Торговый комплекс «Народный»

**Пристройка №1
Перепланировка 1 этажа в осях 2-1; И-Б'
(новые секции на 1-ом этаже)**

01.164.20-АР

АКТ № **6381**
СДАЧИ-ПРИЕМКИ РАБОТ

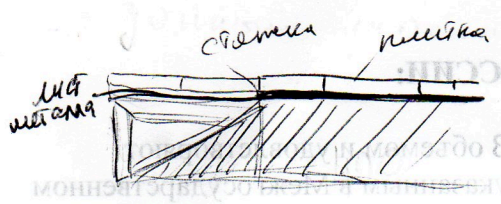
1. Какая нагрузка будет в месте воуашивки пандуса (в кг)?

ответ на отделеием ште

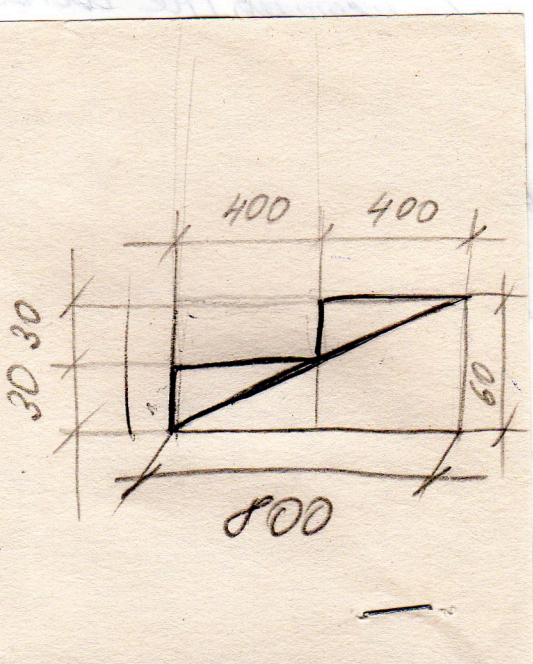
Прошу предоставить другой вариант (разработать) выравнивание пандуса.

В 2009г. при ремонте магазинных полов была сделана попытка по выравниванию напольного покрытия, но получилась такая же ступень, как указано в данном проекте. Поэтому было принято решение по устройству полого пандуса, и я предлагаю так и оставить, а ступеньку сделать только на сетке ОМТ.

Прошу рассмотреть вариант со ступеньками.

Умешено на основании соглашения от 09.02.21
